Vysvětlení zadávací dokumentace č. 6 – „VD Vranov, dům hrázného - rekonstrukce“

Povodí Moravy, s.p., IČ: 708 90 013, se sídlem Brno, Dřevařská 932/11, PSČ 602 00, jako zadavatel veřejné zakázky s názvem „VD Vranov, dům hrázného - rekonstrukce“ obdržel dne 2. 3. 2026 žádost o vysvětlení zadávací dokumentace vztahující se k předmětné veřejné zakázce.

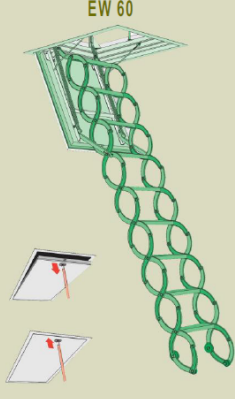
4. Rozpočet 1-01 položka č. 290 v oddíle Truhlářské konstrukce rozpor ve „Výpisy výplní otvorů“, nesouhlasí obrazová a textová část u prvku DI07 v 1.NP.

Správně je textová část prvku. Interiérové dveře DI07 budou bez prosklení.
